Sujet : [INTERNET] Parc éolien Grande Contrée Charleville

L'encerclement de Charleville est évident sur la carte ci-dessous extraite de la figure 15 page 28 de l'étude d'impact :

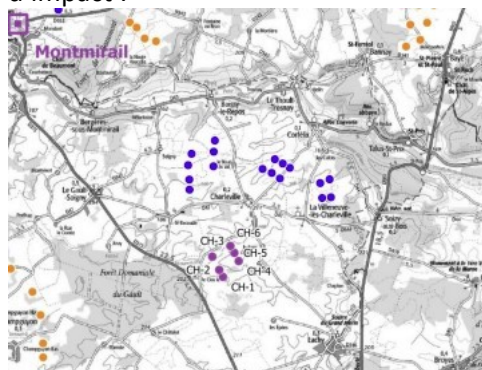
Sur cette carte apparaît en rouge les 6 éoliennes de 135m de haut du projet de la Grande Contrée en direction du sud-ouest de Charleville alors qu'apparaissent en violet les 17 éoliennes existantes situées au nord-ouest, au nord-est et à l'est.

De ce fait, il est évident que les photomontages montrent que les éoliennes seront vues de tous les points du village et de toutes les entrées et sorties de Charleville. La lecture des photomontages montre que les éoliennes sont visibles de partout et par chaque habitant sauf quand le photomontage a été fait le long d'un mur de maison ou devant un arbre. L'impact sur la vie du village sera donc énorme.
